161001503

**RAPPORT DE MISE EN SERVICE D'UNE INSTALLATION ELECTRIQUE / CONTRÔLE PÉRIODIQUE****Données générales**

Lieu du contrôle:	Rue Roger Salengro 51 , 4100 SERAING		
Propriétaire:			
Cliant:	Certigreen SPRL Fabien Devillers, RUE DE LA VECQUEE 170, 4100 SERAING		
Type de locaux:	Maison	Distributeur d'énergie:	/
Code EAN:	541 44		
Installateur:	/		
N° TVA:	/	ou n° carte ID: /	Émis à: / le /
Agent-visiteur:	Patrick Palm		Date du contrôle: 21/10/2015

**Schéma d'implantation simplifié (< 01/10/1981) ou photo de l'installation électrique (> ou < 01/10/1981)**

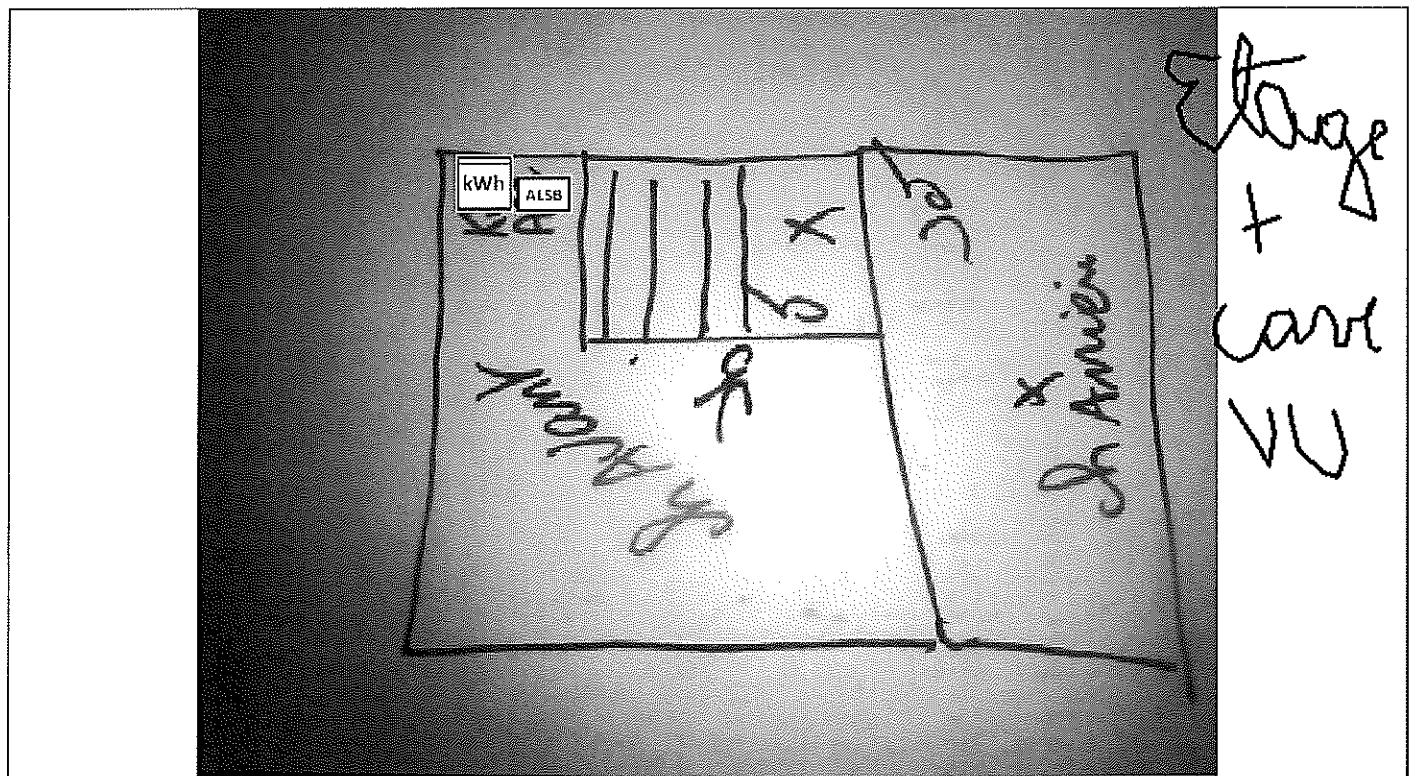
- 8.16+8.17 GENERAL
- 7.04 ETAGE
- 7.20 RDC
- 7.23 CUISINE
- 5.01+4.06+4.05+4.10+6.02+6.03
